Tipo
Type
Type LDW 502 LDW 602
Typ
Tipo

- Nuova guarnizione metallica, per testa motori LDW-502.
- Nouveau joint métallique pour culasse moteurs LGW-502.
- New metal head gasket for cylinder head on LDW-502 engines.
- Neue Metalldichtung, für Zylinderkopf Motoren LDW-502.
- Nueva junta metálica para la culata de los motores LDW-502.

CIRCOLARE TECNICA - CIRCULAIRE TECHNIQUE - SERVICE LETTER
TECHNISCHES RUNDSCHREIBEN - CIRCULAR TECNICA

N. 320134

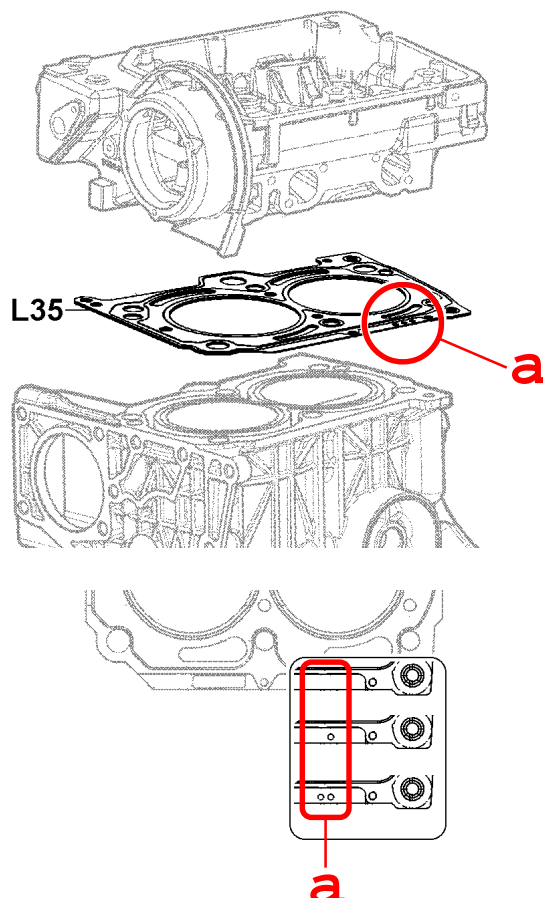
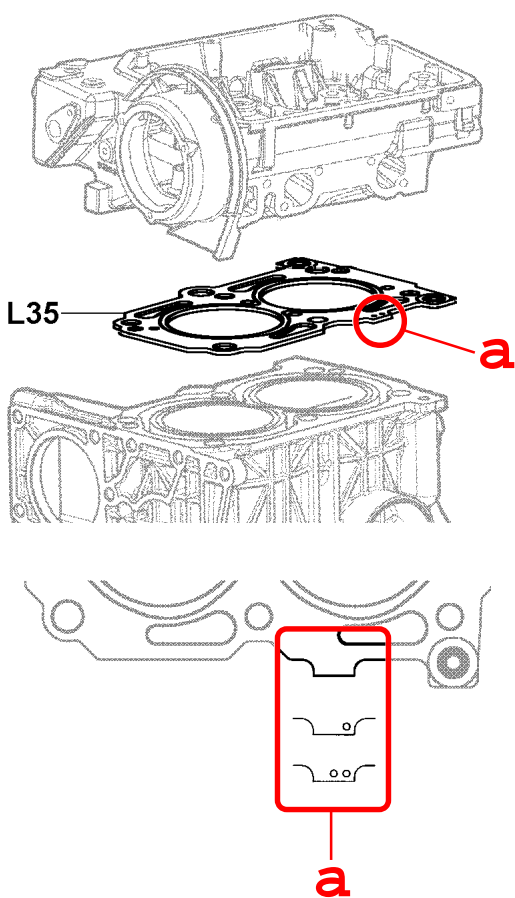
- La nuova guarnizione "4730.877" sostituisce la "4730.591", è fornita a ricambi anche per LDW-602, rimangono invariati il numero dei fori identificazione per il montaggio evidenziati in zona "a".

- The new gasket "4730.877" replaces the "4730.591"; it is also supplied as a spare part for LDW-602 and the number of identification holes for assembly, shown in area "a", remains the same.

Antemodifica - Avant la modification Prior to improvement - Vor der Änderung Antes de la modificación						Postmodifica - Après la modification After improvement - Nach der Änderung Después de la modificación					
FIG.	MATR./REF./P.NO			Q.ty		FIG.	MATR./REF./P.NO			Q.ty	
L 35	4730.591	107	E	1.45	1	L 35	4730.877	107	I	1.43	1
L 35	4730.592	107	E	1.55	1	L 35	4730.878	107	I	1.53	1
L 35	4730.593	107	E	1.65	1	L 35	4730.879	107	I	1.63	1
